(仮称) 深浦風力発電事業
環境影響評価準備書についての
意見の概要と事業者の見解

平成29年6月

株式会社グリーンパワーインベストメント

別図 1 オヒキコウモリのソナグラム (No.1-1)

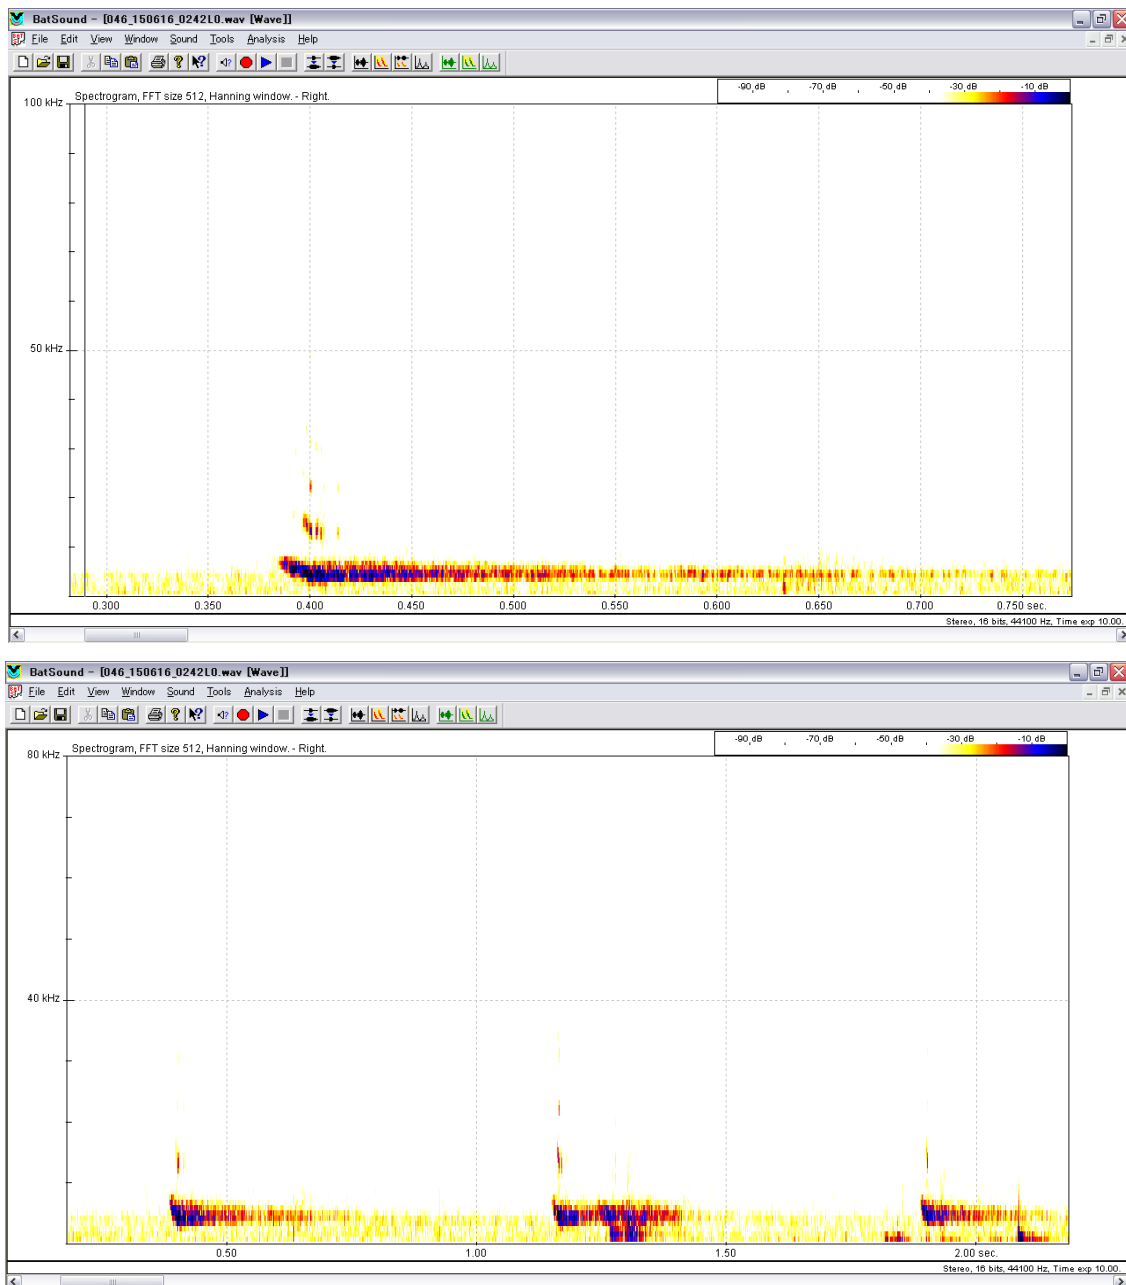
No.	意見の概要	事業者の見解
1	コウモリ類について 欧米での風力発電アセスメントにおいて、最も影響を受ける分類群として、コウモリ類と鳥類が懸念されており（バット&バードストライク）、その影響評価等において重点化されている。 国内でもすでに風力発電機によるバットストライクが起きており、不確実性を伴うものではなく、確実に起きる事象と予測して影響評価を行うべきである。 このことを踏まえて本準備書に対して以下の通り意見を述べる。 1. オヒキコウモリは青森県初記録で、東北地方でも初めての記録である。非常に貴重な記録であることから、ソナグラム、確認年月日および時刻、飛翔高度、飛翔方向、個体数、同定者を明示すること。 2. ライトアップを行わないことはコウモリ類の保全対策とはならない。何のために現地調査を行ったのか。現地調査の結果から保全対策を導くべきである。	1. 音声のみの確認ですが、ソナグラムの音声の特徴（ソナパターン、パルスインターバル）からオヒキコウモリの音声の可能性が高いと判断しリストに載せました。また、他の地域で録音したオヒキコウモリの音声の特徴と類似しております。今回の音声資料はピークが一般的に 12kHz 前後とされるピーク周波数よりも低くはありますが、第二ピークの周波数は 12kHz 前後となっており、オヒキコウモリの通常のエコロケーション音の周波数と一致しております。一方、捕獲を行っていないことなどから完全に断定できるものではありませんが、上空での音源移動のスピード、パルスインターバルなどから発声動物はコウモリであることは間違いないと考えられます。現状日本産コウモリ類において 12～13kHz 程度のエコロケーション音を発するコウモリ類はオヒキコウモリのみであり、状況によっては（コミュニケーション用など）発声状況によって第一倍音（12kHz の 1/2 周波数にあたる成分音声：すなわち基本周波数）が強く発声された可能性があると考えます。一晩かつ 1 回だけのきわめて少ない資料であり、遇来個体である可能性もありますが、追加調査として風況ポール等に自動録音機能付きのバットディテクターを設置する高高度定点観測調査を実施する計画ですので、評価書においてはこれらの調査結果を踏まえて改めて予測評価を行う予定です。ソナグラム、確認年月日等各データについては別図 1 に示しております。但し同定者については個人情報となるため公表は控えさせていただきます。なお、オヒキコウモリは北海道においても捕獲記録があり、西日本を始め、北陸等広いエリアで音声を確認されております。 2. 昆虫類の多くは正の走光性を持っており、コウモリ類も採餌の効率化のためそのような昆虫類を選択的に採餌する傾向がみられます。夜間、強い点光源を発生させるライトアップによる昆虫類の誘

確認日時: 2015年6月16日24時21分
 飛翔高度(推定): 40-60m
 飛翔方向: 北東方向
 備考: 個体数不明、音声1回のみの記録
